(仮称) ウィンドパーク天竜風力発電事業  
環境影響評価準備書  
補足説明資料

令和5年6月

株式会社シーテック

## 風力部会 補足説明資料 目次

図2 日降水量の推移

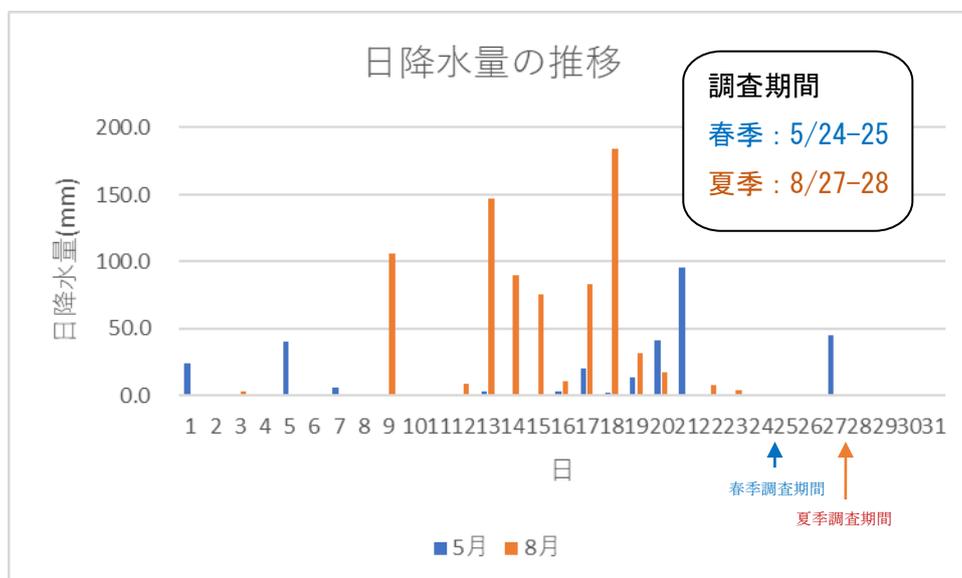
いずれの調査地点においても河川流量の季節変化が大きいように思われますが、どのような理由によるのでしょうか。

日降水量を図2に示します。

春季は5/21に96mmの降雨があり3日後に流量測定を実施しています。一方、夏季は8/18に184mmの降雨がありますが、流量測定は8/27で9日後になっていて、土壌水が時間とともに減少することにより河川流量が低下したと考えられます。

別添資料 Q18 降雨時水質調査

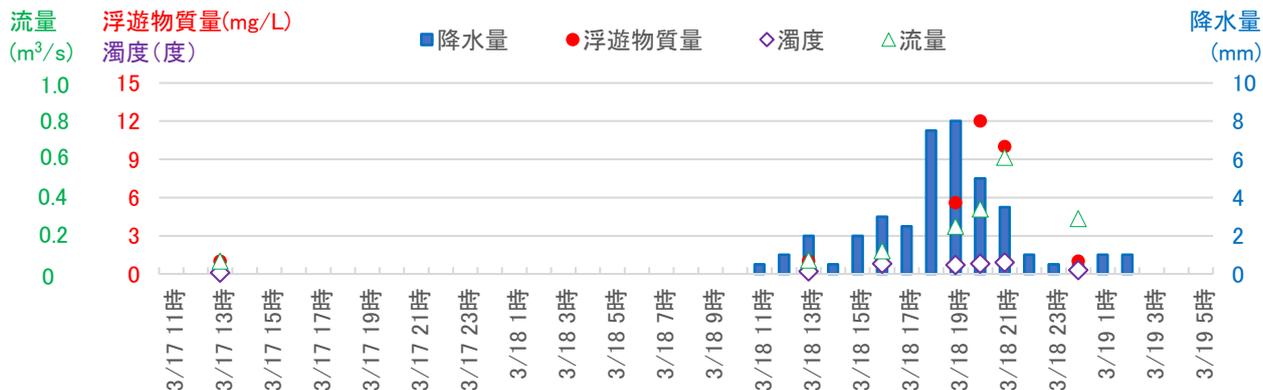
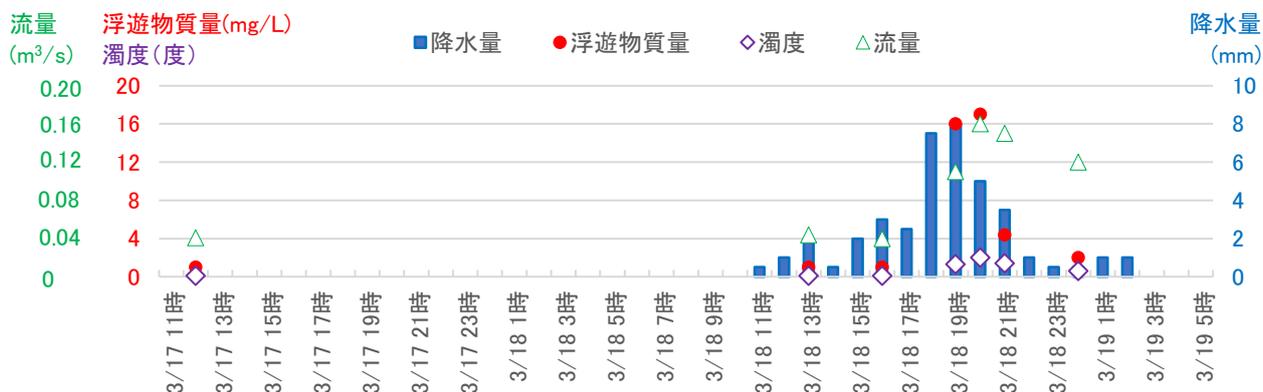
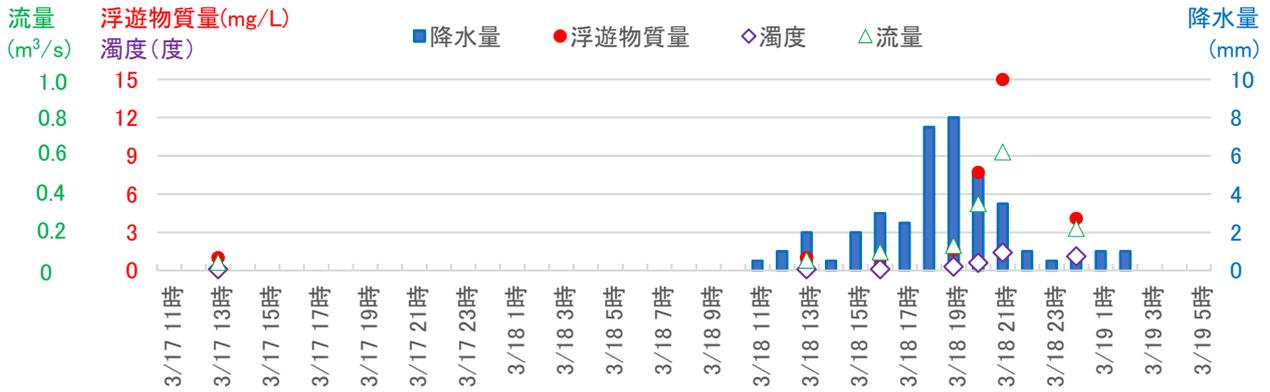
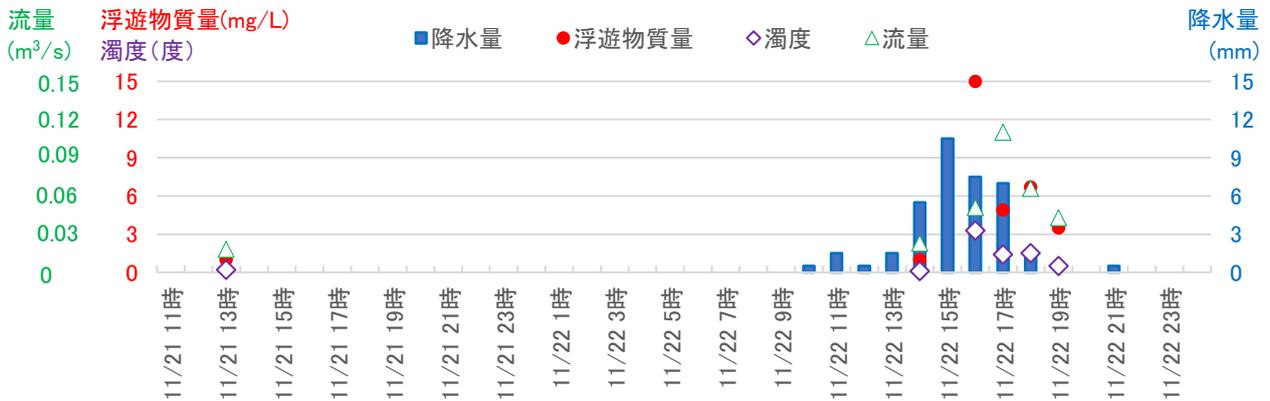
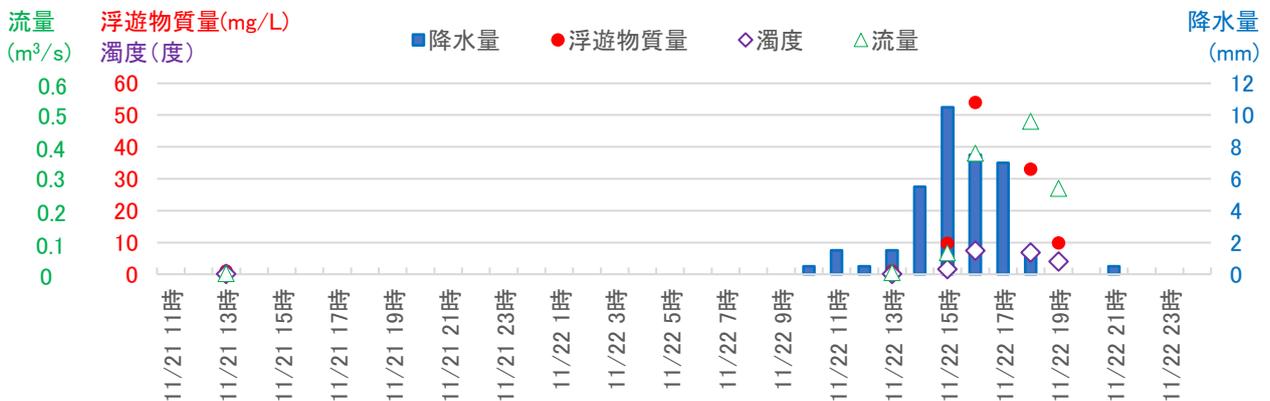
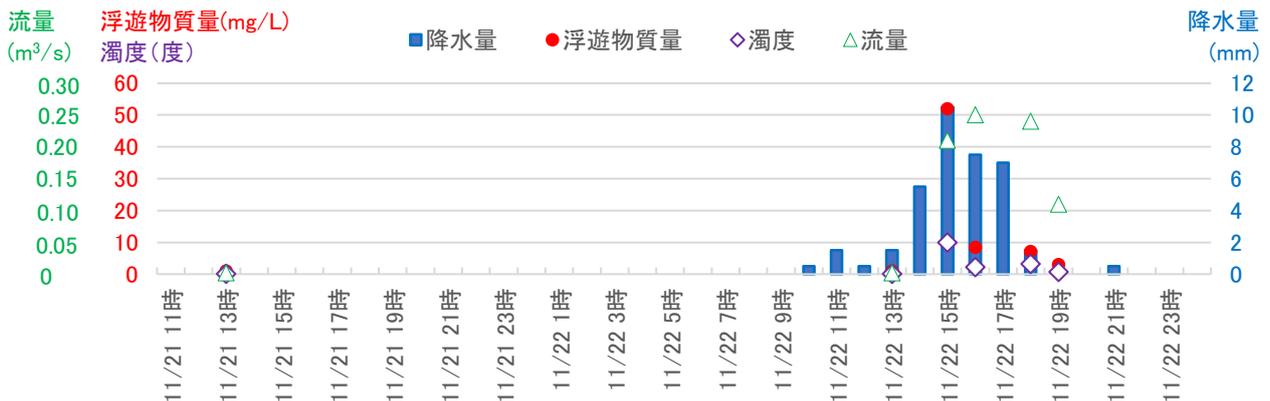
降雨時濁水調査結果が表で示されています。可能な限り、降水量の時系列図に重ねて調査時点の流量、懸濁物質量、濁度を示していただくと、流出特性が良くわかると思います。

ご指摘いただいた時系列図を別添資料 Q18 に示します。

水質 10 小芋川

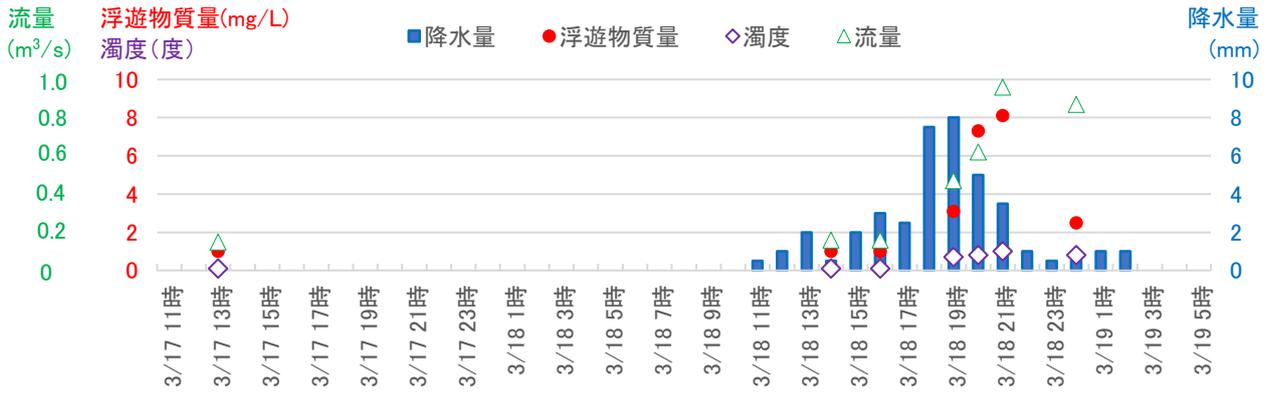
例えば表10.1.2-13(2)からは8mm/hの降雨が1時間続いた場合、懸濁物質レベル約400g/m<sup>3</sup>の濁水が約170m<sup>3</sup>、乾燥重量で約70kgの土砂が小芋川に流入すると見積もられるのではないのでしょうか。仮に水道等の利用があった場合には取水に影響する可能性が、また、河川規模からは礫間の閉塞などの河床の変化を生じる可能性があります。

別添資料 Q18 から水質 10 を見ると、大雨後 2 時間くらいで浮遊物質量が急減するものの流量はまだ急減しません。これから、濁りは比較的早く流下すると考えられます。

表(1) 魚類調査地点の状況

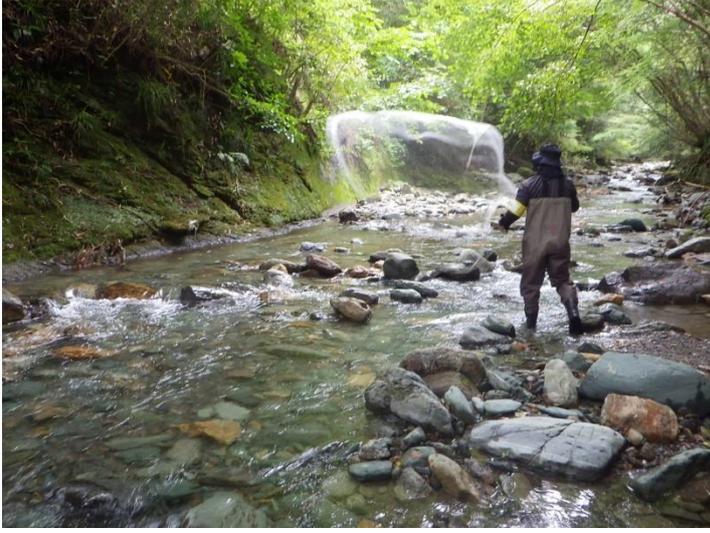
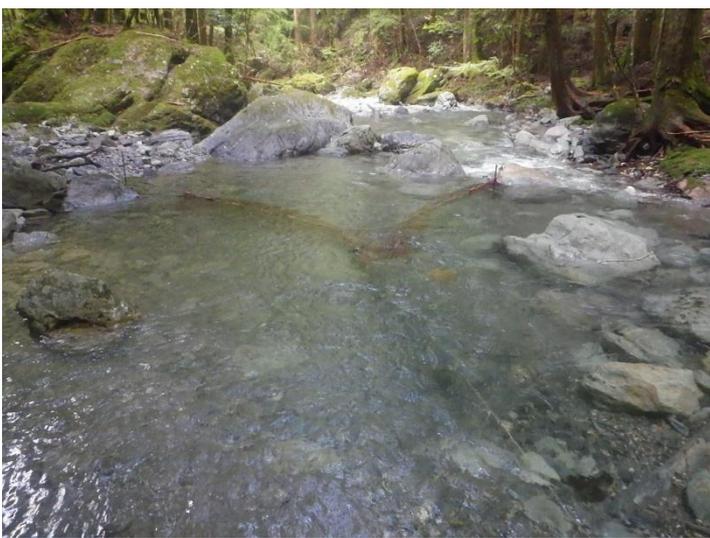
24. (岩田顧問) 【準備書P967】 魚類調査地点の概況について  
魚類調査地点の概況を御教示下さい。

魚類に係る調査地点の概況を別添資料 Q24 にお示しいたします。
